Rectificatie: Bekendmaking besluit tot vaststelling van de wegenlegger van de gemeente Nieuwkoop van 9 maart 2026 met kenmerk PZH-2026-887508890 (DOS-2018-0001264)

Gedeputeerde Staten van Zuid-Holland,

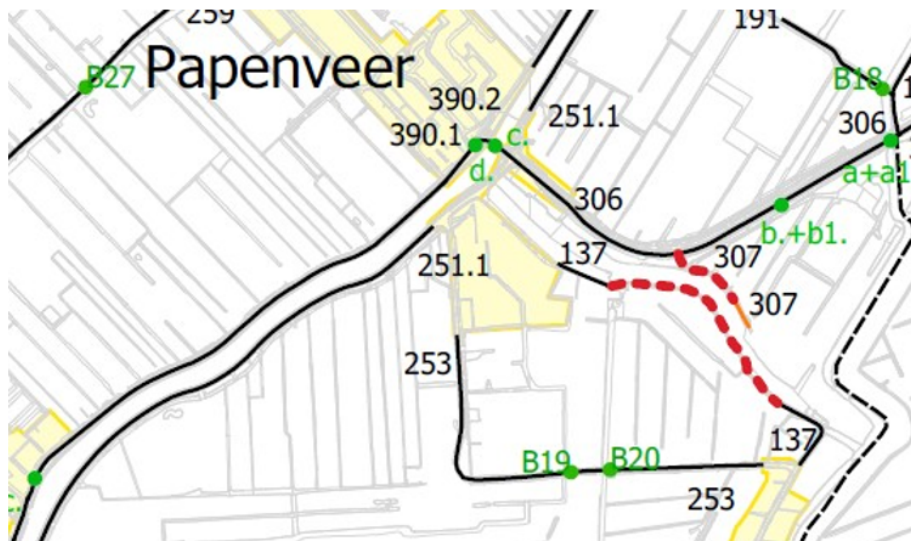
Wegnummer 137

- Wijzigen van de tekst in kolom III van "Van de grens van de bebouwde kom van Papenveer in algemeen zuidoostelijke richting tot de Korteraarseweg (wegnr. 185)." In "Van de grens van de bebouwde kom van Papenveer in algemeen zuidoostelijke richting tot de grens van de bebouwde kom van Korteraar;
- Verwijderen van de regels met de tekst:
 Kolom Va: "Asfalt"
 Kolom Vb: "11,00"
 Kolom Vc: "18,00"
 Kolom VII: "De gemeente Nieuwkoop"
 Kolom VIII: "Het gehele onderhoud"
 Kolom X: "De gemeente Nieuwkoop"

- Kolom Va: "Asfalt"
- Kolom Vb: "2,60"
- Kolom Vc: "83,00"
- Kolom VII: "De gemeente Nieuwkoop"
- Kolom VIII: "Het gehele onderhoud"
- Kolom X: "De gemeente Nieuwkoop";
- Wijzigen van de lengte in kolom Vc van "380,00" in "440,00";
- Wijzigen van de tekst in kolom Va van "Klinkers" in "Klinkers/Asfalt";
- Wijzigen van de breedte in kolom Vb van "7,00" in "3,30";
- Wijzigen van de lengte in kolom Vc van "174,00" in "88,00";
- Wijzigen van de lengte van de onderbroken lijn op de wegenleggerkaart, zie figuur 3.
